Most Piłsudskiego na nowo – II etap

raport

**Konsultacje społeczne w sprawie rozbudowy i remontu mostu drogowego
im. J. Piłsudskiego oraz rozbudowy układu drogowego
ul. Kujawskiej i placu Armii Krajowej w Toruniu**

Sierpień 2018 r.

Fot. 1. Przykład bezpiecznej balustrady.

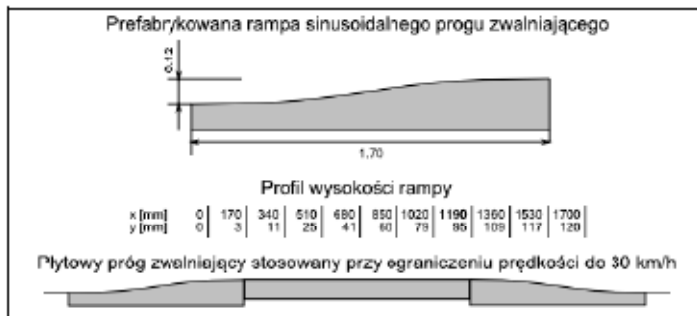
Przy projektowaniu bariery/poręczy od strony filarów mostu proszę uwzględnić kwestie bezpieczeństwa rowerzystów. Poręcz winna chronić rowerzystów przed zaczepieniem kierownicą o filar mostu i sama nie może stanowić zagrożenia. Poręcz powinna znajdować się powyżej wysokości typowej kierownicy rowerowej, tak aby w razie kontaktu rowerzysta dotykał jej swoim przedramieniem.

Fot. 2, 3. Przykłady bezpiecznych przejazdów rowerowych przez prawoskręty. Antwerpia.

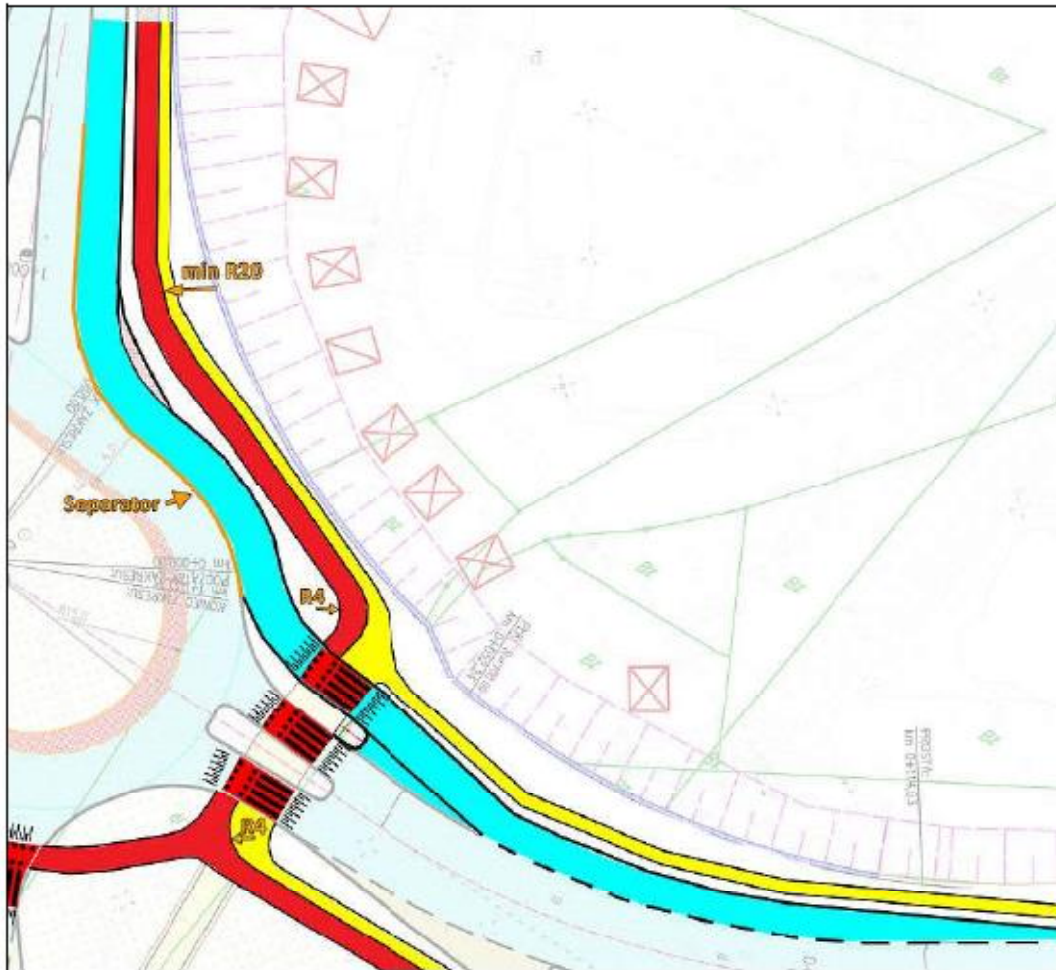
W przypadku braku rezygnacji z bypassów proszę o zmiany zwiększające bezpieczeństwo na przejściach dla pieszych i przejazdach dla rowerzystów np. poprzez zmianę geometrii lub/i poprzez ich wyniesienie ponad poziom jezdni. Przykłady wyniesionych przejazdów rowerowych na ważniejszych, nie osiedlowych drogach na Fot. 2 i 3. Aby taki wyniesiony przejazd dostosować do wyższej klasy drogi i większego ruchu wystarczy zapewnić odpowiedni najazd na wyniesienie. Dobrym rozwiązaniem są najazdy o przekroju sinusoidalnym projektowane na konkretną prędkość przejazdu.

Rys. 3. Połączenie drogi rowerowej z ul. Dybowską.

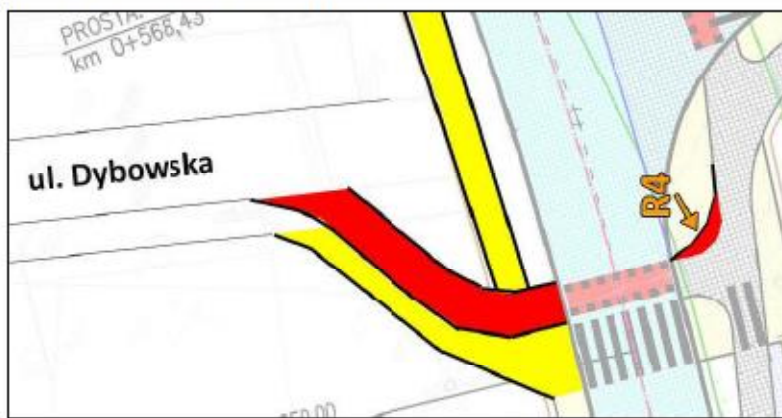
Proszę o poszerzenie zakresu inwestycji o remont nawierzchni ul. Dybowskiej do wjazdu na teren Campingu TRAMP. Nawierzchnia na tym odcinku jest mocno zniszczona i mogłaby zostać poprawiona w ramach niniejszego projektu. Na rysunku proszę oznaczyć ten odcinek jako nawierzchnia drogi rowerowej, nie chodnika. Proszę zaprojektować oświetlenie tego odcinka. Proszę zaprojektować wytukowania drogi rowerowej do jezdni ww. ulicy (Rys. 3). Proszę zaprojektować łącznik ul. Dybowskiej z przejazdem dla rowerów prowadzącym do Dworca Głównego (Rys. 4).

Nie jest przedmiotem projektu remont ul. Dybowskiej i projektowanie oświetlenia tej ulicy – propozycja będzie rozważana przy planowaniu budżetu miasta na kolejne lata.

Rys. 5. Ul. Kujawska. Rysunek w większej rozdzielczości w załączeniu.

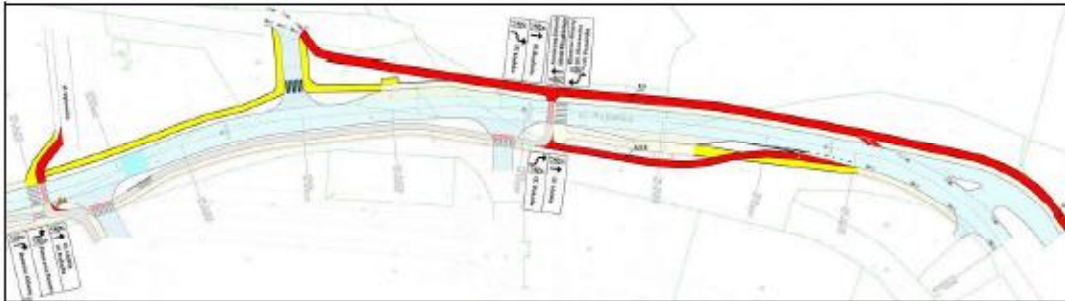
Proszę poprawić przebieg dróg rowerowych na tym odcinku tak aby zachować odpowiednią geometrię oraz rozdzielić ruch rowerowy od pieszego. Proszę skomunikować projektowane drogi rowerowe z ul. Łódzką.

Projekt niepotrzebnie zakłada łączenie ruchu pieszego i rowerowego na tym odcinku. Jest na tym fragmencie wystarczająco dużo miejsca aby oddzielić ruch rowerowy od pieszego. Jeśli na tym etapie nie ma możliwości wykonania wydzielonej drogi rowerowej do ul. Łódzkiej to należy zaprojektować odpowiednie połączenia z jezdnią umożliwiające poruszanie się rowerzystów na tej trasie. Droga rowerowa będąca elementem głównej trasy rowerowej od ul. Rudackiej, przez ul. Dybowską, ul. Kujawską do ul. Dybowskiej w kierunku mostu powinna mieć szerokość 2,5m i powinna płynnie łączyć się z jezdnią ul. Dybowskiej w okolicy ul. Majdany. Przykładowe rozwiązanie na Rys. 5.

11. Wjazd na wał przeciwpowodziowy.

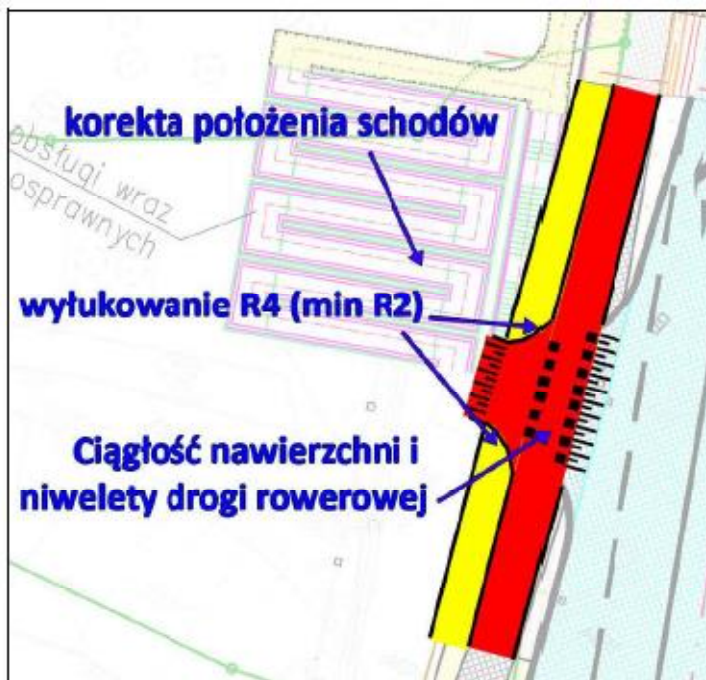
Proszę zaprojektować ciągłość nawierzchni i niwelety drogi rowerowej przez ten wjazd. Po koronie wału przebiega trasa rowerowa, dlatego proszę zaprojektować wyłukowania drogi rowerowej do wjazdu. Proszę dokonać korekty umiejscowienia schodów oraz podjazdu dla pieszych i niepełnosprawnych celem uniknięcia kolizji z wjazdem.

Rys. 8. Plac Armii Krajowej. Rysunek w większej rozdzielczości w załączeniu.

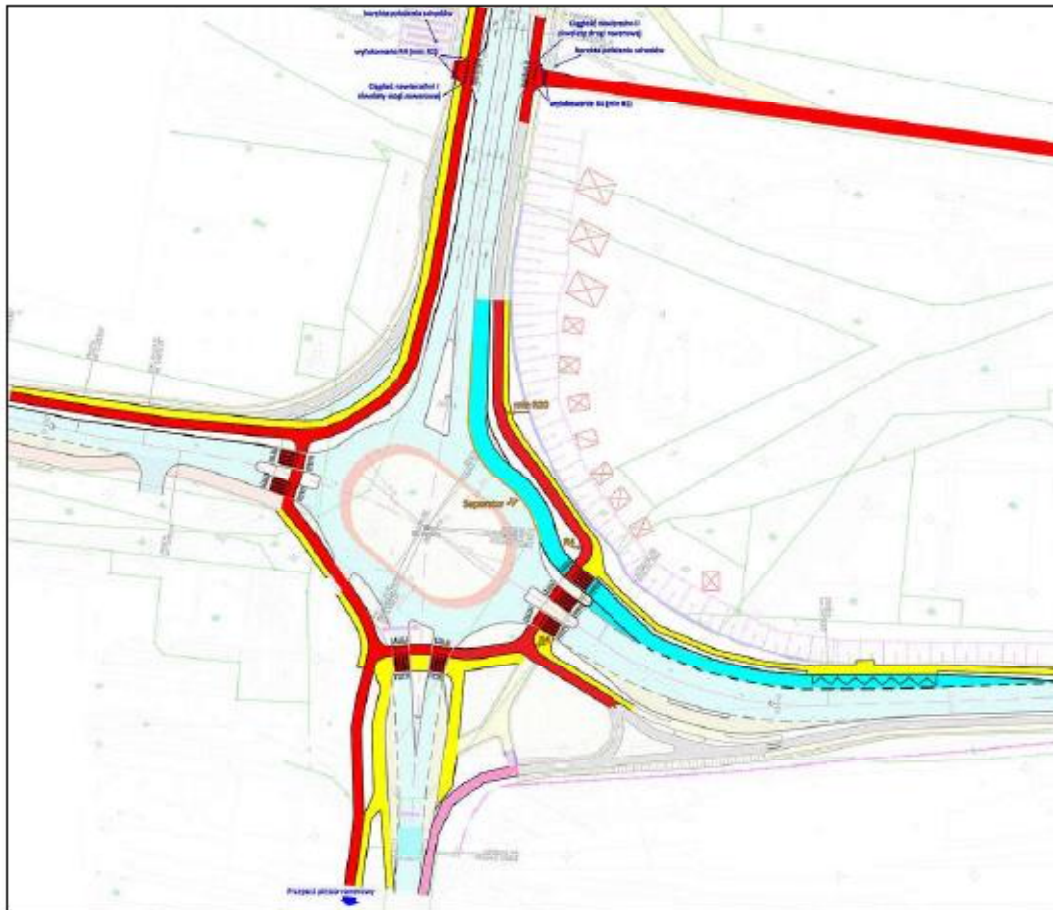
Proszę przysunąć przystanki jak najbliżej skrzyżowania aby zminimalizować dystans i czas dojścia na przystanki oraz ułatwić ewentualne przesiadki pasażerów komunikacji miejskiej.

Przystanek po północnej stronie ul. Kujawskiej można znacznie zbliżyć do skrzyżowania przy rezygnacji z bypassu (patrz pkt. 5). W przeciwnym wypadku należy rozważyć skrócenie prawoskrętu. Można również zlokalizować przystanek na początku prawoskrętu zamiast w zatoczce, co ułatwi włączanie się do ruchu autobusów skręcających w prawo. Jednakże wg obecnego schematu komunikacji miejskiej żaden autobus nie zatrzymuje się na tym przystanku. Czy planuje się reorganizację linii? Jeśli nie, to budowa zatoki autobusowej w tym miejscu wydaje się bezzasadna.

Zaprojektowany przystanek po zachodniej stronie placu posiada mniej miejsca dla oczekujących pasażerów względem istniejącego przystanku. Czy wykonywano w tym miejscu jakieś badania ilości pasażerów? Czy pasażerowie będą mieli wystarczająco miejsca, czy może istnieje ryzyko blokowania przez nich drogi rowerowej? Proszę rozważyć przesunięcie tego przystanku na istniejącą lokalizację przed wiaduktem kolejowym. Dzięki temu okolicznym mieszkańcom nie wydłuży się droga na przystanek. Propozycje przedstawiono na Rys. 8.

Kierowca włączający się do ruchu powinien mieć odpowiednią widoczność. Ze względu na zastosowanie ronda pojazdy poruszające się po rondzie w kierunku wylotu nie będą widoczne dla kierowcy autobusu znajdującego się na zatoce.

Jedynie zlokalizowanie zatoki po stronie północnej skrzyżowania zapewni odpowiednie parametry widoczności.
